**LICITACIÓN PÚBLICA NACIONAL LPN002-2017 CONSTRUCCIÓN Y EQUIPAMIENTO DE INFRAESTRUCTURA DONDE SE INSTALARÁ EL EQUIPO DE LA ENERGÍA SOLAR FOTOVOLTAICA, ETAPA II DE LA UNIVERSIDAD PEDAGÓGICA NACIONAL FRANCISCO MORAZÁN,**

**ADENDUM No.2**

**LICITACION PÚBLICA LPN-002-2017.- CONSTRUCCIÓN Y  
EQUIPAMIENTO DE INFRAESTRUCTURA DONDE SE INSTALARÁ  
EL EQUIPO DE LA ENERGÍA SOLAR FOTOVOLTAICA, ETAPA II DE LA  
UNVIERSIDAD PEDAGÓGICA NACIONAL  
FRANCISCO MORAZÁN**

**COMPLEMENTO ADENDUM No.2**

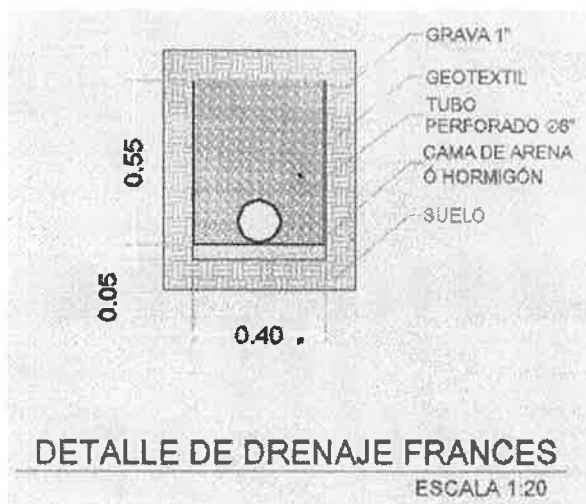
3. Proporcionar detalle de los bordillos.

**R/. El bordillo es simple de 15x15 cm de concreto 3,000 psi**

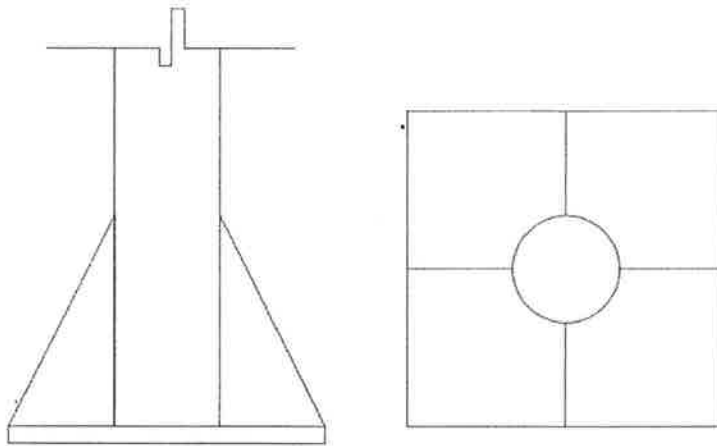
46. Ítem 9.07  
 R/. Ver detalle de barandal en plano 15/21

Forma de fijación a la losa mediante placa soldada a la galvatec de 6"x6"x1/2"  
 Soldadura continua en todo el borde y colocar pie de amigo vertical con altura de 10cm

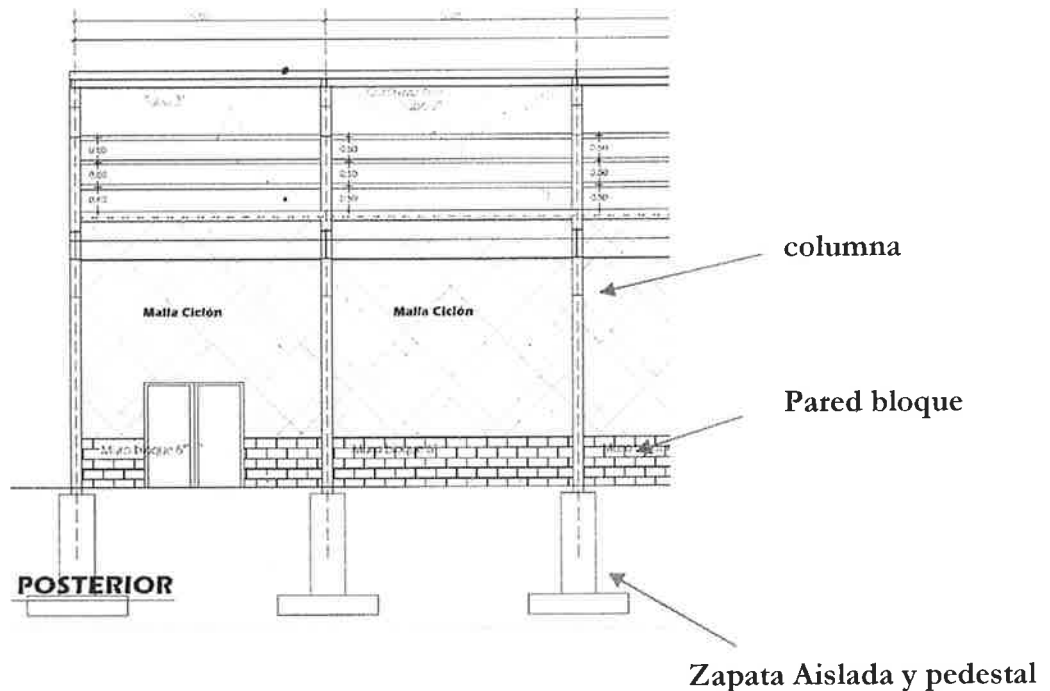
41. En el mismo detalle de Losa en Graderías se indica malla electrosoldada 6x25; sin embargo, esta nomenclatura no es comercial. Favor aclarar que calibre de malla se utilizara.

R/. Usar #3@25cm o equivalente

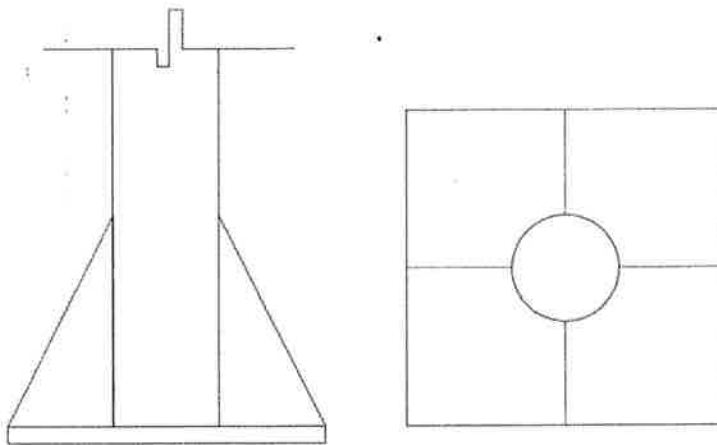
46. Del ítem 9.07 del Ala "A" Favor enviar plano detalle y especificación de materiales a utilizar que especifique calibre, como será el anclaje en la losa de gradería, tipo de uniones, que acabado se le dará. Favor indicar si la unidad es la correcta o es por metro lineal.

**Respuesta:** Unidad metro lineal, tubo hg de 2", todas las esquinas y uniones enmasilladas, lijadas y boleadas las aristas, pintadas estas zonas con pintura anticorrosiva gris similar al galvanizado, electrodo 60-18, tubo vertical @ 1.00 m y tubo horizontal @ 0.40m con una altura total de 1.20m según plano 15/21. Debe dejarse pines en la losa fundida amarrados a electromalla y colocar una placa de 3 x 3 plg para soldar los tubos verticales.

**Forma de fijación a la losa.**

Soldadura continúa en todo el borde y colocar pie de amigo vertical con altura de 10cm

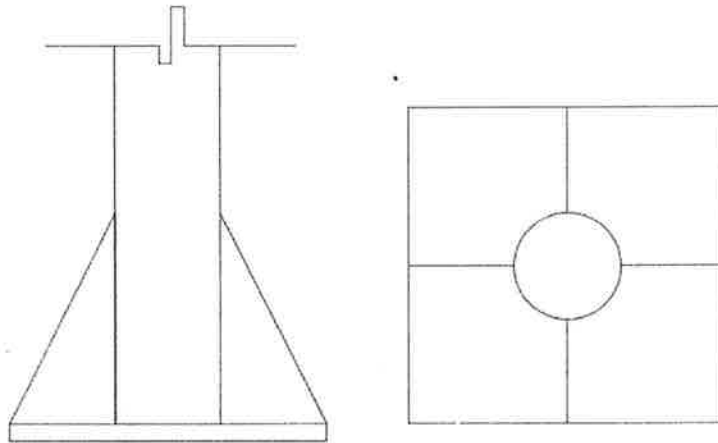
48. Favor aclarar si para los ítem 4.02, 4.03 Y 4.04 del Ala "C" es el mismo detalle a utilizar, y también aclarar el acabo final de la huella.

**R/. Acabado final rustico, acanalado o rastrillado para los tres ítems, lo importante es que no sea liso.**

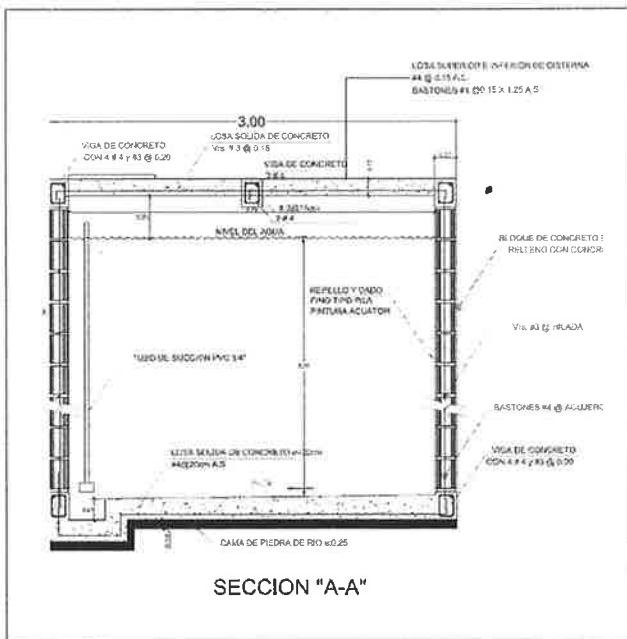
- 2) En el detalle de la cisterna dice que la losa inferior tiene 20cm de espesor, pero el dibujo muestra que tiene 25 cm, cual es el espesor correcto de la losa inferior.

**Respuesta: La losa solida de concreto debe tener un espesor de 20 cm y el nivel donde está la zona de la válvula succión es de 25 cm hacia abajo tal y como aparece en el detalle.**

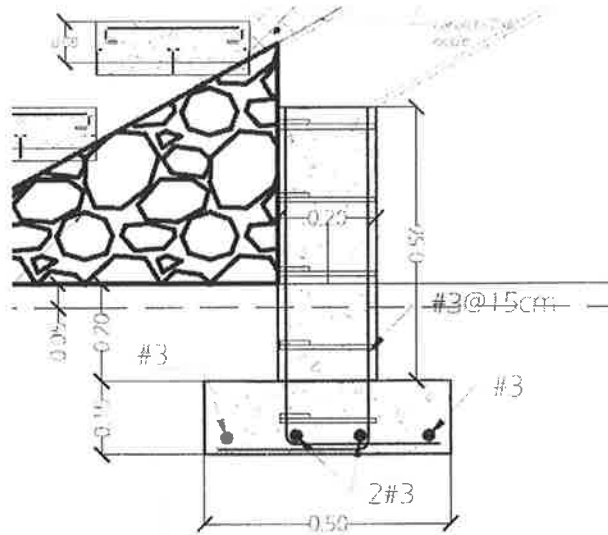
- 3) En un detalle de la cisterna aparece que la losa superior e inferior tendrán un armado de # 4@0.15 a.s. con bastones # 4@0.15x1.25 a.s. Pero en el mismo dibujo aparece que la losa superior tendrá # 3@0.15 y la inferior # 4@20cm a.s.

**Respuesta:** La losa inferior de  $e=0.20$  debe ejecutarse con un armado de #4 @ 0.2 m, la losa superior de  $e= 0.17$  debe construirse con un armado inferior de #4 @ 0.15m ambos sentidos y bastones ubicados en la parte superior en todo el perímetro con  $L=1.25$  m anclados en la viga perimetral @ 0.15 m, cumpliendo con los recubrimientos mínimos establecidos en el CHOC para cada losa según su condición.
